Dodatek č. 1

Smluvní strany tímto prohlašují, že dne 20. 09. 2022 uzavřely smlouvu o dílo, jejímž předmětem je provedení stavebních prací na veřejné zakázce s názvem: „**III/23512 Bzová - Točnick**“ (dále jen „**Smlouva o dílo**“). Na základě dohody smluvních stran a ve vazbě na čl. 14. odst. 13. Smlouvy o dílo, uzavírají smluvní strany tento dodatek č. 1 ke Smlouvě o dílo (dále jen „**Dodatek č. 1**“).

Změnový list

Oprava silnice III/23512 ve staničení km 9,180 - 10,636

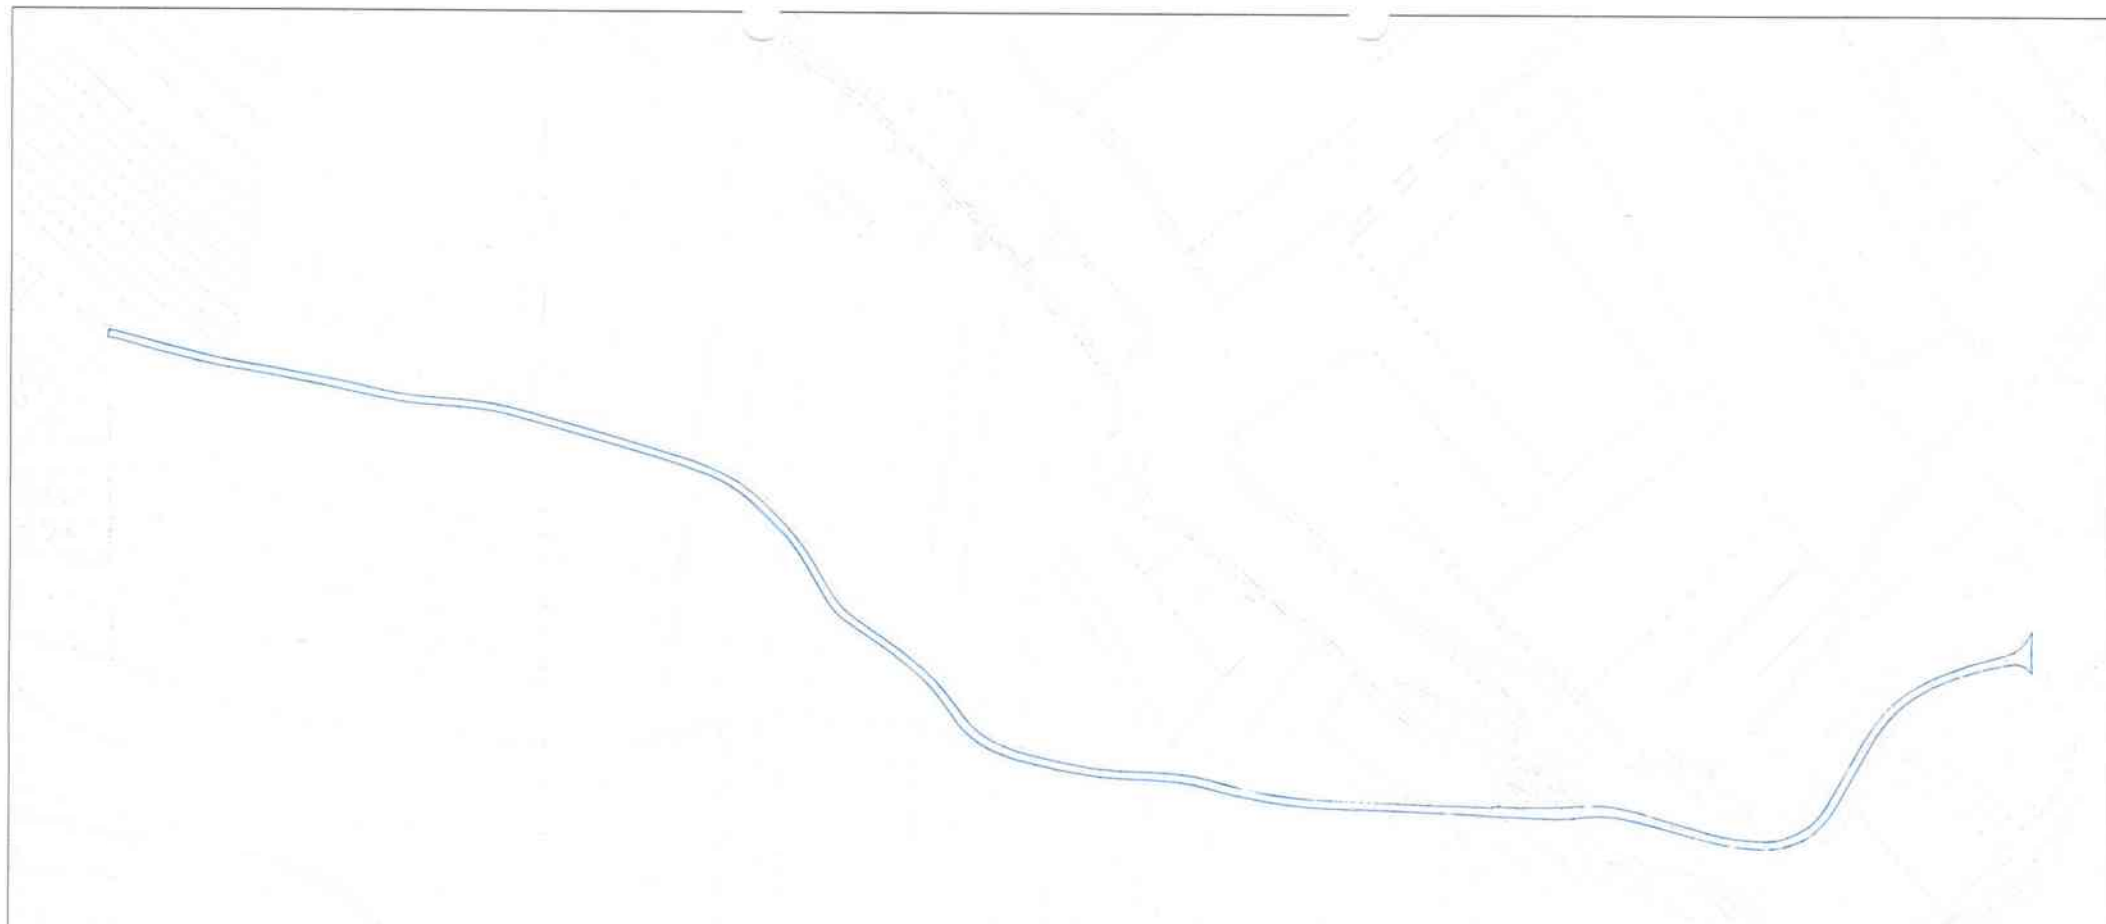
výsledná plocha asfaltu = 7 749,56 m²

- Dle geodetického zaměření skutečného provedení díla bylo zjištěno, že celková výměry živičné vrstvy je menší o 130,44m².
